Uwagi do raportu OOS budowy spalarni odpadów w Poznaniu

Tomasz Wollny - hydroxy@o2.pl
Stowarzyszenie Technologii Ekologicznych SILESIA

W poniższych uwagach chciałbym w imieniu Stowarzyszenia¹ Technologii Ekologicznych SILESIA (ul. Tulipanów 10, PL-45219 Opole-9, KRS 165898) wyrazić stanowisko i analizę raportu oddziaływania na środowisko budowy zakładu termicznego przekształcania odpadów komunalnych w Poznaniu na terenie Elektrociepłowni Karolin planowanym przy ul. Gdyńskiej, sporządzonym przez firmę SOCOTEC we wrześniu 2009 roku w ramach postępowania OS.V/7684-440/09 z dnia 29.10.2009

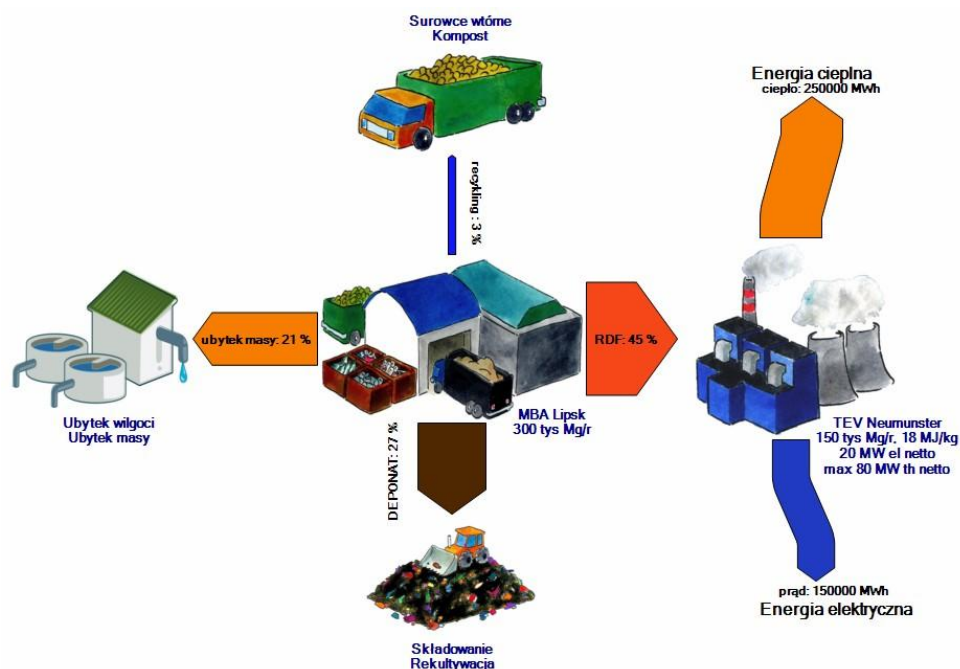
Jak dochodzi się w nowoczesnym, zgodnym z BREF systemie mechaniczno-biologicznym do takiej jakości deponatu, pokazuje poniższy film z MBA w Lipsku (ok. 300 tys. ton przerobu rocznie).

Nieznamość technologii dowodzi też /RAPORT 3.4.3.1/ tabela wg której ze 101 tys. ton odpadów, jakie miałyby być poddane stabilizacji beztlenowej, **aż 75 tys. ton miałyby trafić na składowisko**. Redukcja masy BIO przeznaczanej do odzysku biogazu miałaby wynieść ok. 25%.

Praktyka jest zupełnie odwrotna: to nie o 25% zredukowana zostaje masa wyjściowa, ale po zakończeniu procesu przerobu składowanych w formie deponatu jest ok. 25% materiału wyjściowego. **Czyli redukcja wynosi ok. 75% wsadu**. Przykład: MBA w Lipsku¹⁵:
